新竹縣政府工程查核代表照片表

拍攝日期：110.04.26

工程名稱：鳳山溪水月意象景觀橋新建工程案

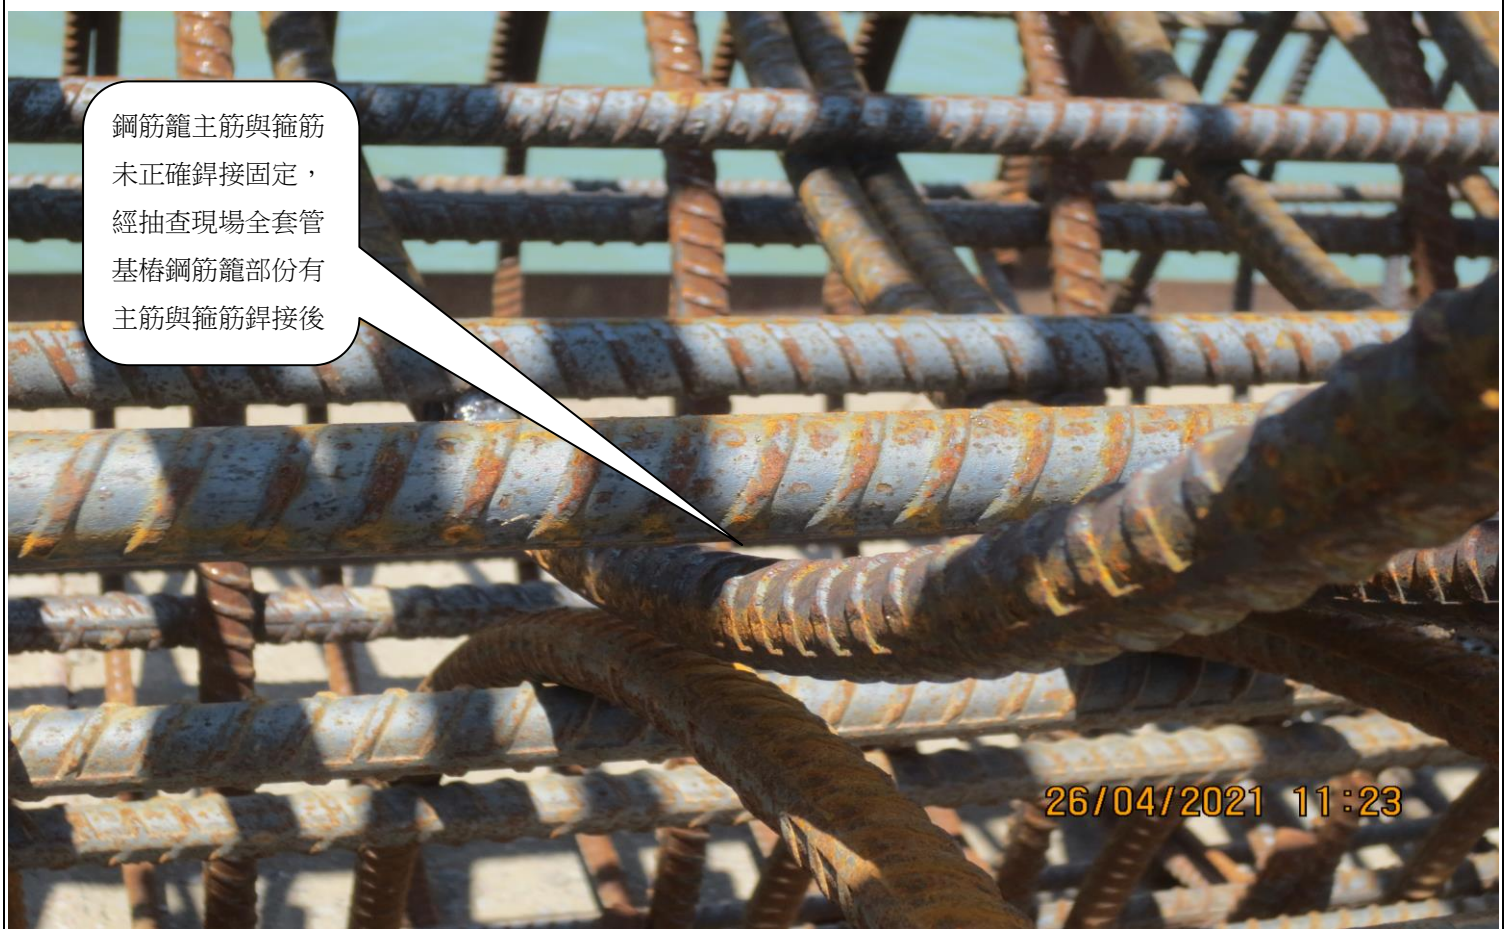
(全套管基樁)鋼筋籠主筋與箍筋未正確銲接固定，經抽查現場全套管基樁鋼筋籠部份有主筋與箍筋銲接後脫落情形，疑銲接前未確實將主筋與箍筋表面浮鏽確實祛除。
